Sécurisation de la traversée du hameau de Fontaine (RD981)

Étude de faisabilité

Avis de la Direction Infrastructures et Mobilités

Objet des travaux : Sécurisation de la traversée

3.1) Entrée d'agglomération est

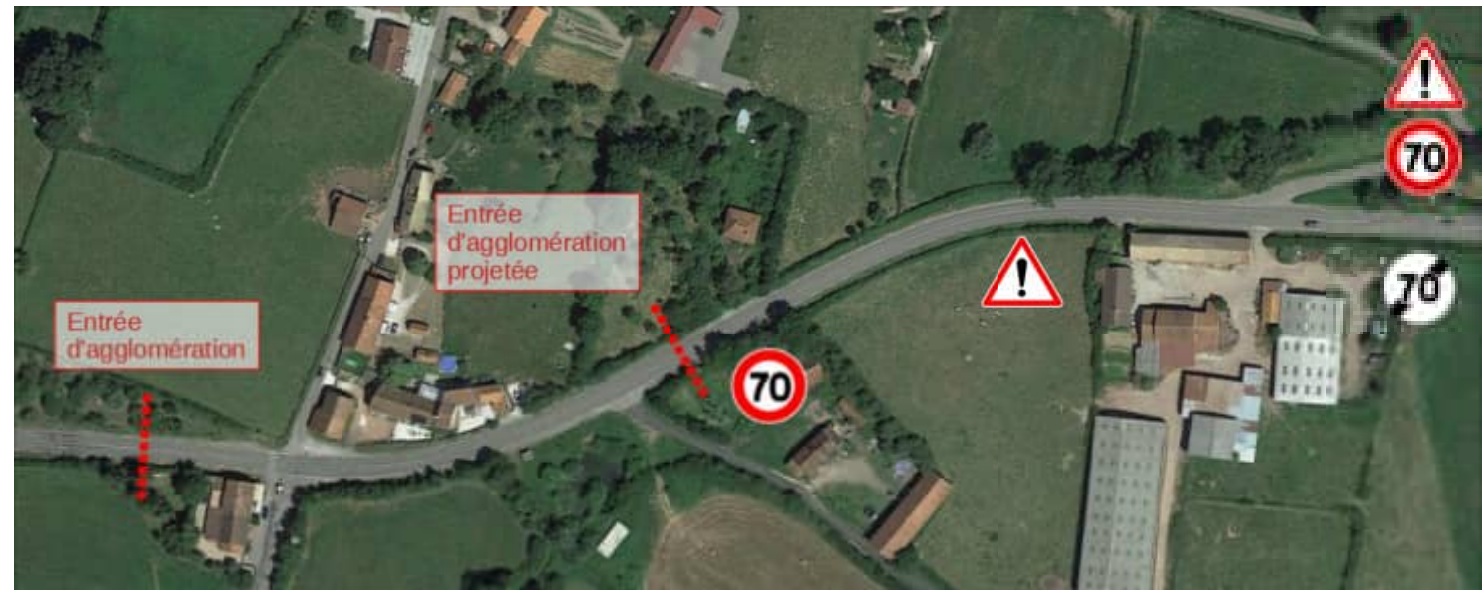
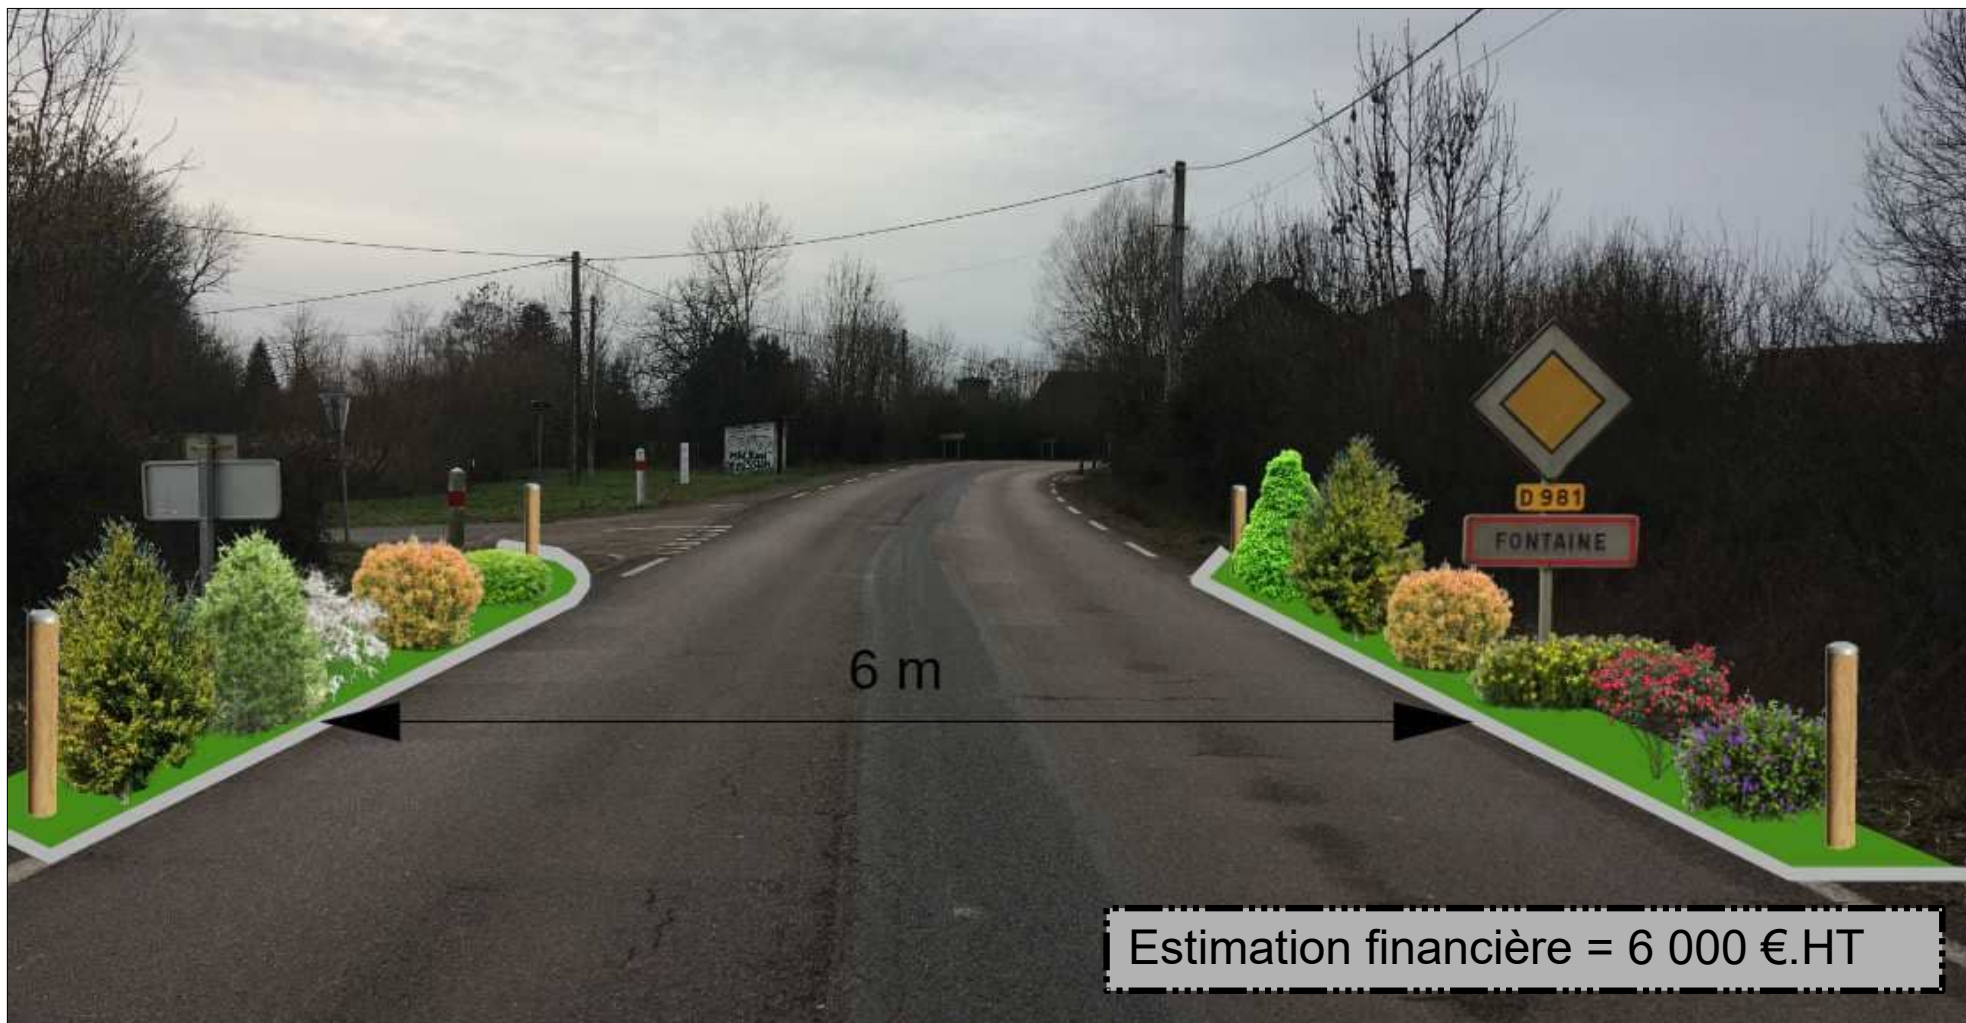
Sur cette section de route située en *agglomération*, deux entrées charretières desservant deux habitations sont dénombrées. La notion d'agglomération peut poser question sur cette longueur bâtie de 130 m. Les limites d'agglomération sont de la compétence du pouvoir de police du maire, dans le cas présent cette zone devrait être une zone 70 km/h. Le Département pourrait prendre à sa charge l'arrêté, la fourniture et pose des panneaux de cette zone.

Dans ce contexte, la proposition de rapprocher les panneaux de limite d'agglomération du bâti fait l'objet d'un avis favorable.

La proposition de créer des ouvrages d'effet porte fait l'objet d'un avis réservé sur leur efficacité vis-à-vis de la longueur de l'agglomération.

La proposition de créer une zone 70 km/h avec des panneaux de danger (A14) de part et d'autre de la ferme se justifie en direction de Voudenay. Ainsi, il est proposé de mettre en place des panneaux A14 avec la mention traversée d'engins agricoles surmonté par une limitation à 70 km/h. Le Département peut prendre à sa charge l'arrêté, la fourniture et la pose des panneaux (B14 70 km/h).

4.2) Propositions d'aménagements / Tranche 1

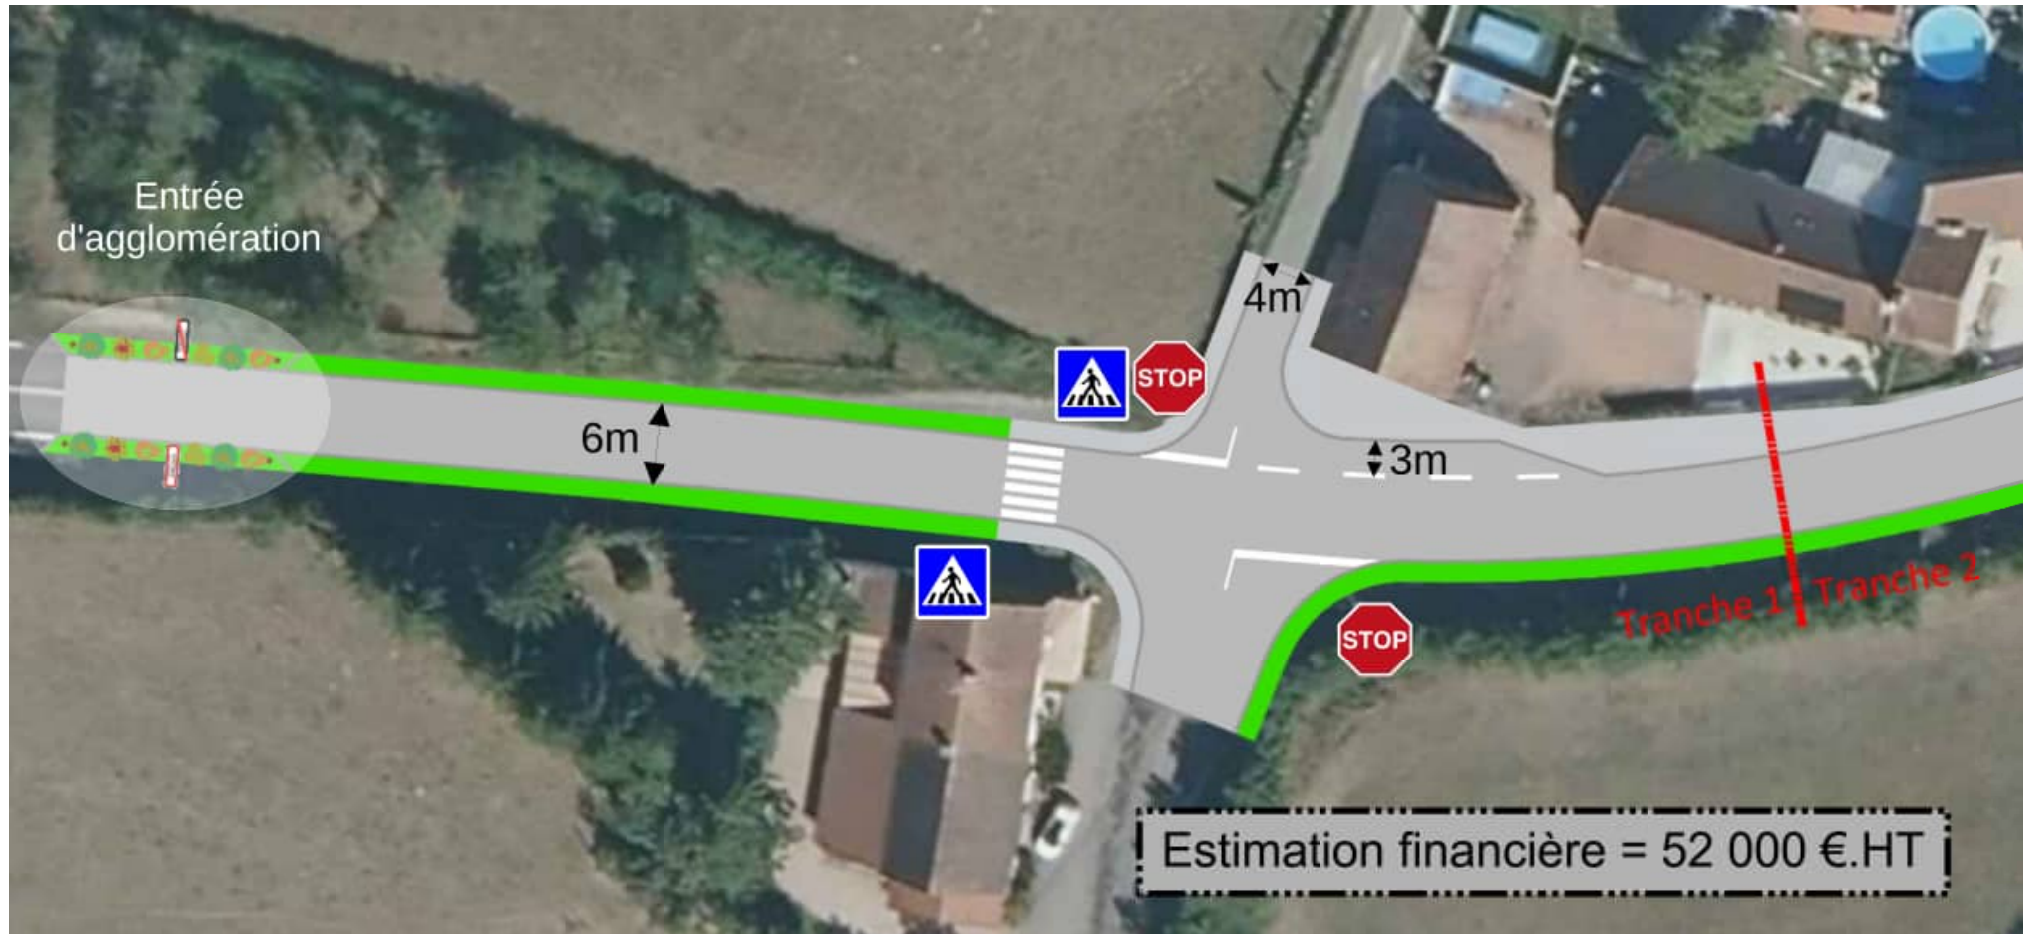
La création de trottoirs avec des bordures T2 fait l'objet d'un avis favorable de principe. Ils participent activement à la sécurisation des cheminements piétonniers et à la lisibilité de la notion d'espace bâti avec la présence de piétons.

La création d'une voie de décélération est en désaccord avec les règles des aménagements routiers où la route doit être juste adaptée à son besoin. Le véhicule à l'arrêt situé sur la voie communale qui prend l'information de la présence d'un véhicule sur la RD 981 aura une information partielle lorsqu'un véhicule se situe sur la voie de décélération. Ce véhicule en vitesse réduite crée un masque mobile qui peut s'avérer dangereux. **Un avis défavorable** est émis pour la réalisation d'une **voie de décélération**.

Dans le cas présent, la distance de visibilité (70 m) est conforme aux exigences d'un STOP pour une vitesse de référence de 70 km/h. Une bordure délimitant la chaussée et la création d'un espace sans obstacle visuel seraient proposées.

Conformément à l'avis émis par Direction Infrastructures et Mobilités (DIM) du Département de la Côte-d'Or la voie de décélération / tourne-à-droite initialement prévue du côté nord de l'intersection ne pourra pas être créée. La largeur de chaussée sera maintenue à 6,00 m, le trottoir au nord-est de l'intersection sera exempt de tout obstacle afin de maintenir une bonne visibilité pour les véhicules sortant de la rue de Roche.

4.3) Propositions d'aménagements / Tranche 1 / Option

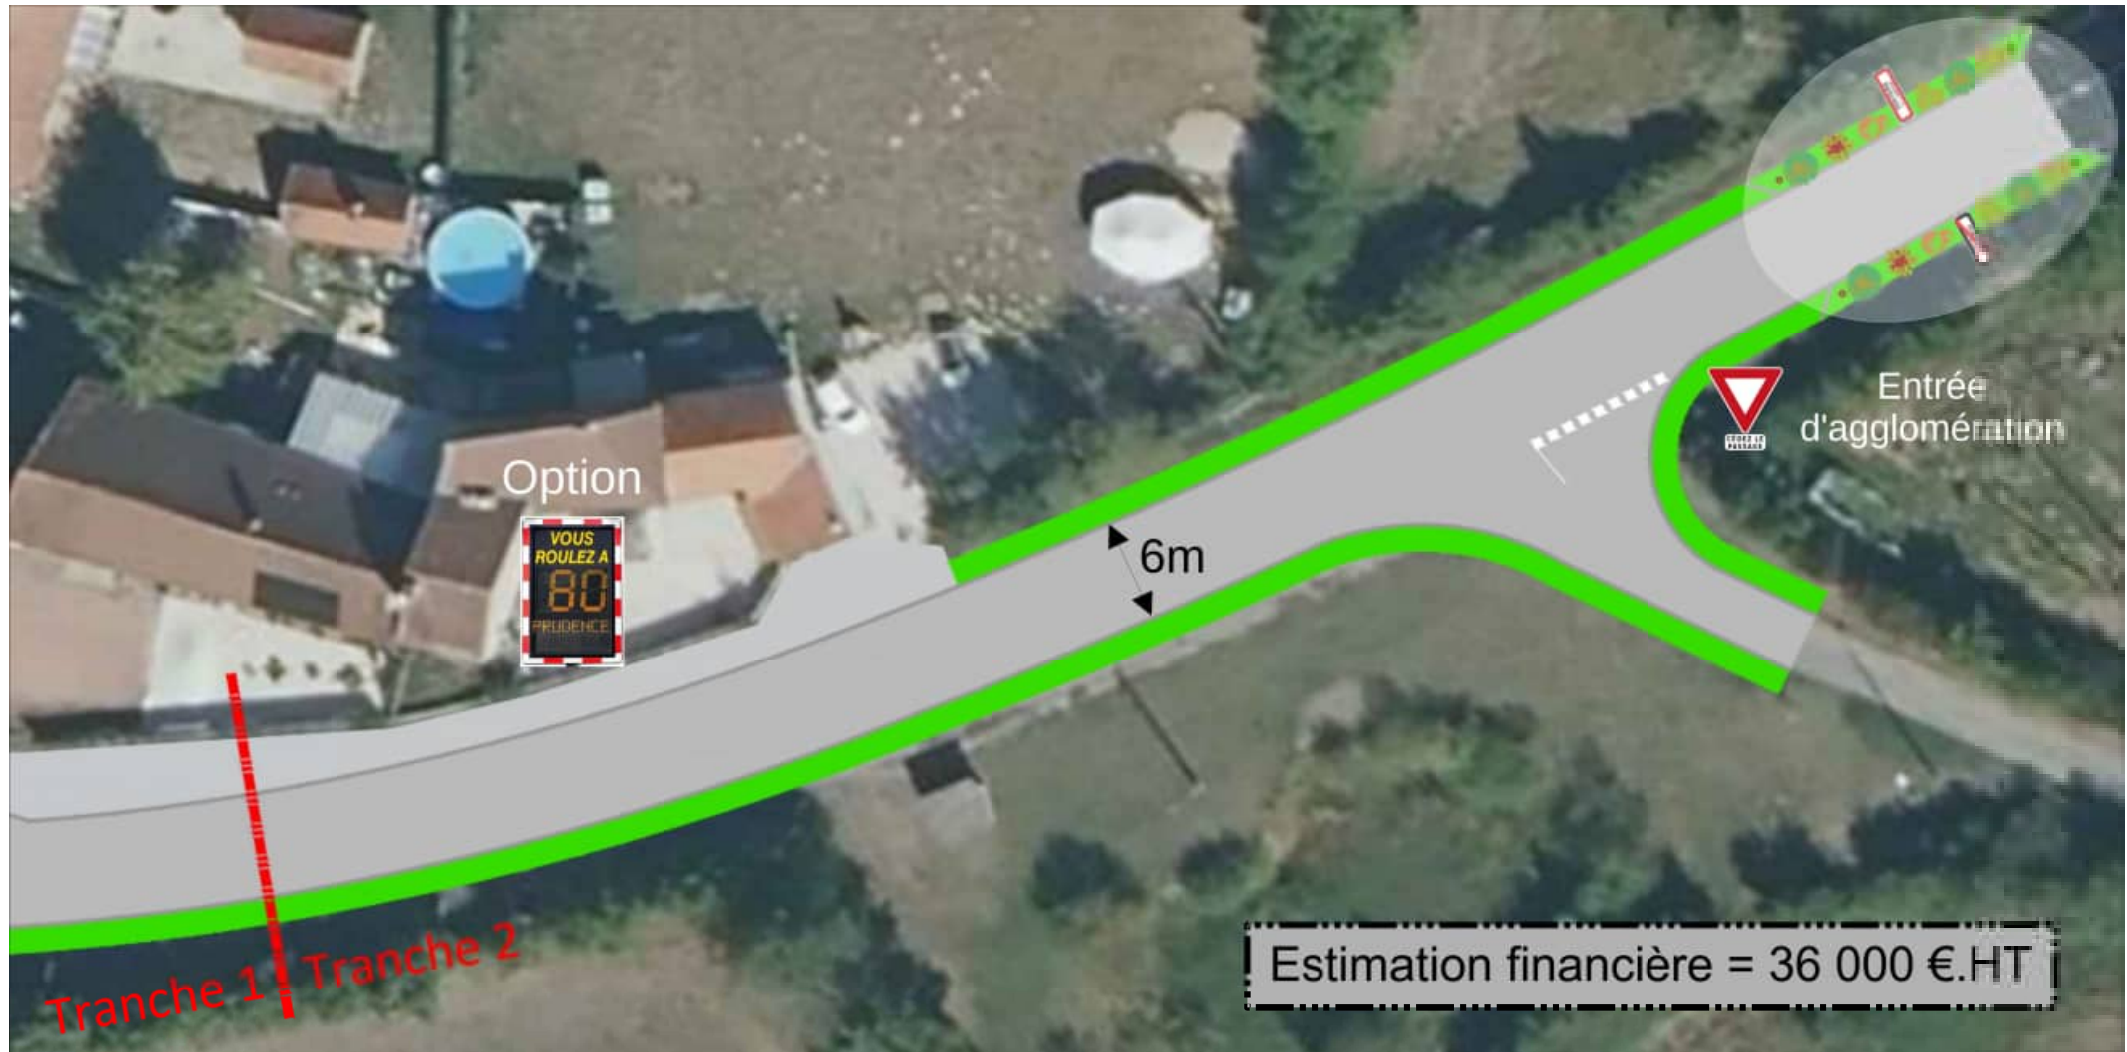
La proposition de mise en place d'une signalisation dynamique (C20a lumineux) fait l'objet d'un avis favorable sous réserve que le déclenchement des deux panneaux soit lié à la présence réelle d'un piéton. En agglomération, un passage piéton devrait être situé à une cinquantaine de mètres de la limite d'agglomération.
